**Forum mondial de l'harmonisation des Règlements
concernant les véhicules****191^e session**

**Accord de 1958 : Examen de projets d'amendements
à des Règlements ONU existants, soumis par le GRSG****Proposition de série 02 d'amendements au Règlement ONU
n° 160 (Enregistreur de données de route)****Communication du Groupe de travail des dispositions générales
de sécurité***

Bande d'une largeur correspondant à +/-10 % de l'amplitude maximale de l'accéléromètre

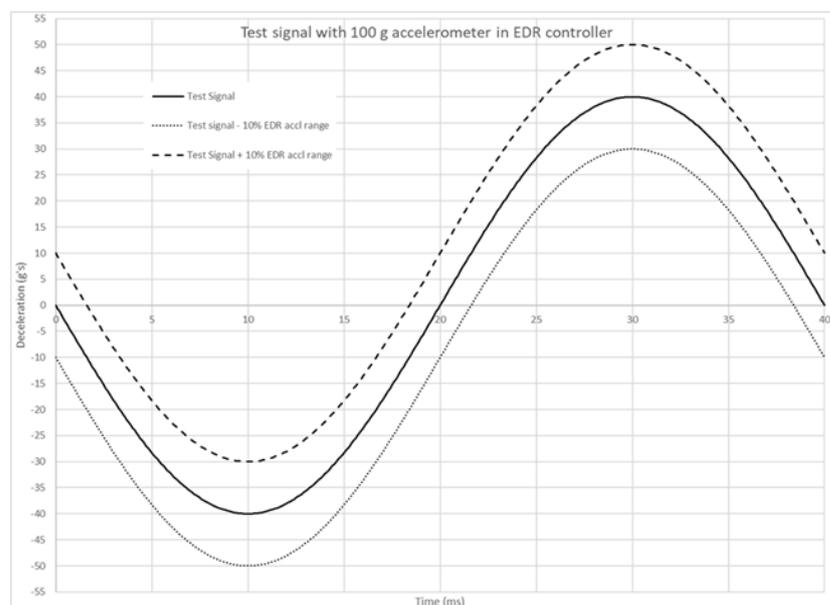
6.1.5 La courbe d'accélération enregistrée par l'EDR doit être entièrement contenue dans une bande dont la largeur correspond à +/-10 % de l'amplitude maximale de l'accéléromètre utilisé par le module de commande contenant la fonction EDR, valeur appliquée à la courbe d'accélération filtrée de l'appareillage d'essai des composants. La comparaison des courbes du capteur d'accélération ne doit être effectuée que sur l'axe sur lequel l'essai du composant a été réalisé.

Par exemple, si l'amplitude de l'accéléromètre du module de commande contenant la fonction EDR est de +/-100 g, on applique une amplitude de +/-10 g à la courbe d'accélération filtrée de l'appareillage d'essai des composants. La courbe d'accélération enregistrée par l'EDR ne doit pas sortir de cette bande (voir la figure).

Exemples de marques d'homologation

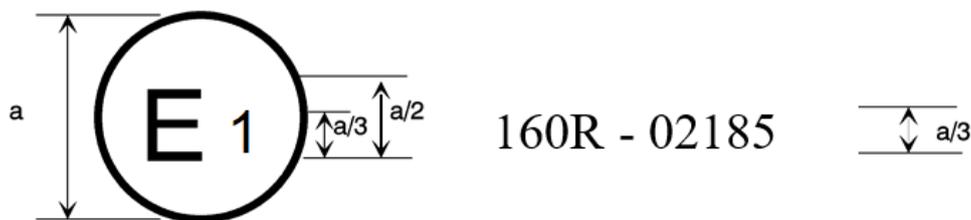
La marque d'homologation ci-dessus, apposée sur un véhicule, indique que le type de véhicule concerné a été homologué en Allemagne (E1) en ce qui concerne l'EDR, en application du Règlement ONU n° 160. Les deux premiers chiffres du numéro d'homologation (02) indiquent que l'homologation a été délivrée conformément aux dispositions de la série 02 d'amendements au Règlement ONU n° 160.
